**Poe kinnistu projekteerimistingimuste
eelnõu kooskõlastamine märkustega**

Olete esitanud Transpordiametile kooskõlastamiseks Harju maakonna Saue valla Ellamaa küla Poe kinnistu projekteerimistingimuste eelnõu.

Kinnistu (katastritunnus 51801:001:0012) asub riigitee nr 11169 Ellamaa jaama tee km 0,13-0,24 kaitsevööndis.

Lisa 1 EhS § 99 lg 3 kohased riigitee ristumiskoha nõuded

Joonis 1. Ristumiskoht riigitee nr 11169 km 0,173

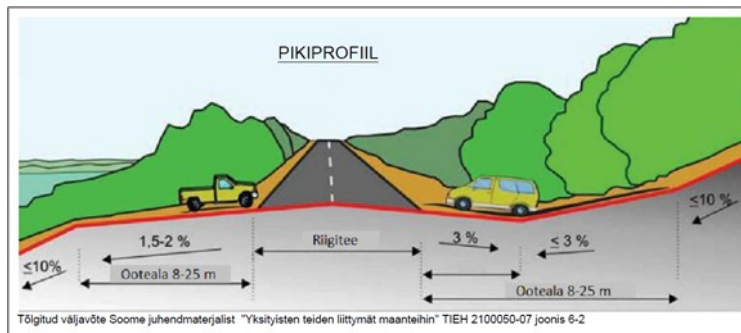
Võttes aluseks ehitusseadustiku (edaspidi EhS) § 99 lg 3, määrab Transpordiamet järgmised nõuded ristumiskoha ühendamiseks riigiteega nr 11169 Ellamaa jaama tee (edaspidi riigitee) km 0,173 Harju maakonnas Saue vallas Ellamaa külas Poe kinnistule (katastritunnus 51801:001:0012) elamumaa sihtotstarbega maakasutuse juurdepääsu rajamiseks.

1. Ristumiskoht projekteerida riigitee nr 11169 Ellamaa jaama tee km 0,173 (joonis 1).
2. Ristumiskoha ehitamiseks tuleb koostada tee ehitusprojekt (edaspidi projekt) põhiprojekti staadiumis vastavalt majandus- ja taristuministri 09.01.2020 määrusele nr 2 „Tee ehitusprojektile esitatavad nõuded“.
